第2回 赤羽台西小学校新築基本設計検討会

今回のワークショップ・テーマ
整備コンセプトと新校舎の配置を掘り下げて検討しよう

令和5年8月23日(水)

北区教育委員会事務局 学校改築施設管理課
北区総務部 営繕課
有限会社香山建築研究所

配置図・1階平面図

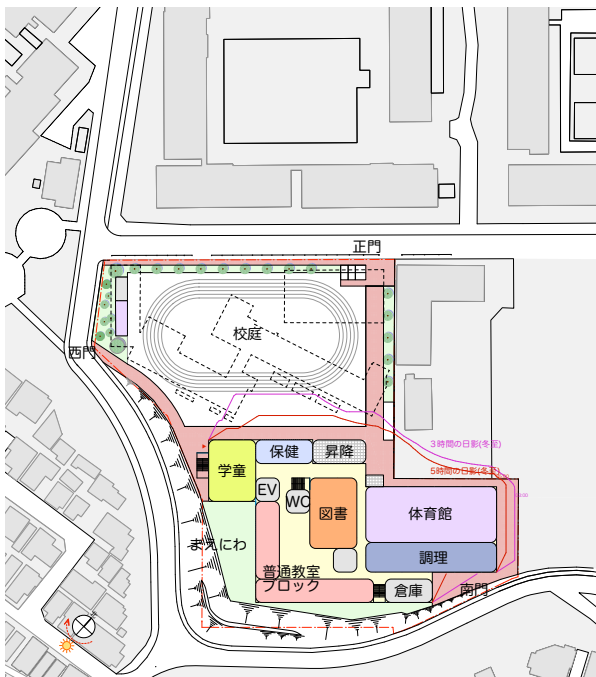
普通教室I型配置案	普通教室L型配置案
部屋配置イメージ図		
検討して頂きたいポイント		
普通教室	○ ・見晴らしのよい南側に配置できる △ ・採光と通風 △ ・学年のまとまり	○ ・見晴らしのよい南側と西側に配置できる △ ・西側教室の遮光、断熱対応が必要
特別教室	○ ・理科室、音楽室、図工室、家庭科室が同じ階(3階)に配置できる △ ・採光と通風 △ ・普通教室との行き来	○ ・理科室、音楽室、図工室、家庭科室が同じ階(3階)に配置できる
体育館	○ ・3階建て校舎の中間階にあり、普通教室から移動がしやすい △ ・2階にあり、災害時のバリアフリー対応がしやすい △ ・校庭に近い	○ ・1階にあり、避難所としてバリアフリー対応可能 △ ・校庭から離れている
学童クラブ	○ ・校庭に近い △ ・体育館が上の階にあるため学校との区分けが必要	○ ・校庭に近い △ ・体育館が近い
管理諸室	○ ・中間階にあり、各室への移動がしやすい △ ・校庭や正門がよく見える	○ ・中間階にあり、各室への移動がしやすい △ ・校庭や正門がよく見える
校庭	○ ・150mトラックが確保できる △ ・使いやすい △ ・広さ(トラックの大きさ)	○ ・150mトラックが確保できる △ ・壁面より日影が落ちる範囲がせいまい
